Mission régionale d'autorité environnementale

**Avis délibéré de la Mission Régionale  
d'Autorité environnementale  
de La Réunion  
sur le projet de renouvellement d'exploitation d'une carrière  
au lieu-dit « Buttes du Port »  
sur la commune du Port**

n°MRAe 2019APREU8

Extrait du PLU du Port en vigueur (approuvé le 02 octobre 2018)

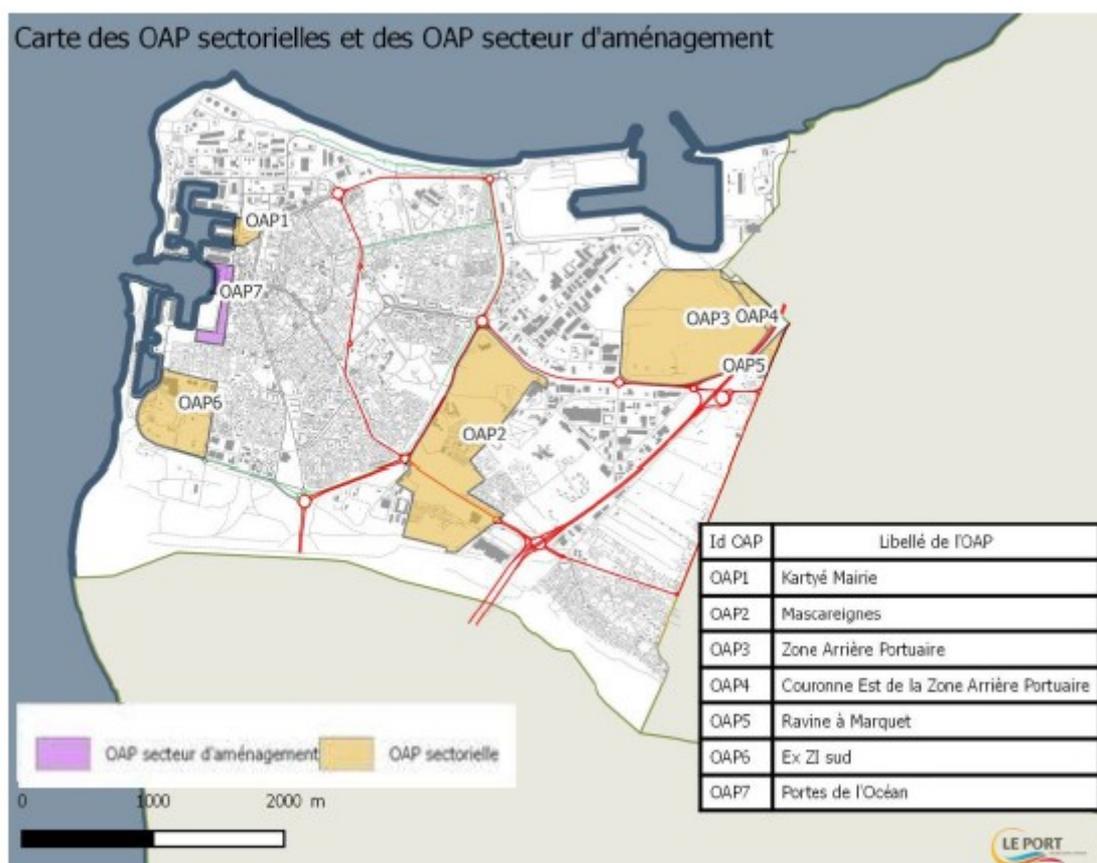
- Concernant l'urbanisme réglementaire, l'Ae demande que l'étude d'impact soit actualisée (Tome 3, chapitre « 7.1 documents d'urbanisme » en page 133 et Annexe 19 p. 477) : analyse du PLU en vigueur en date du 02/10/2018 et non du 29/07/2004, démonstration de la compatibilité avec l'OAP 3, l'OAP 4 et l'OAP Fil Vert et de la compatibilité avec les orientations du PADD, mention du PIG pour l'aménagement de la ZAP du Port-est (référence à la note de présentation de juillet 2014 arrêtant le principe et les conditions de réalisation du projet).
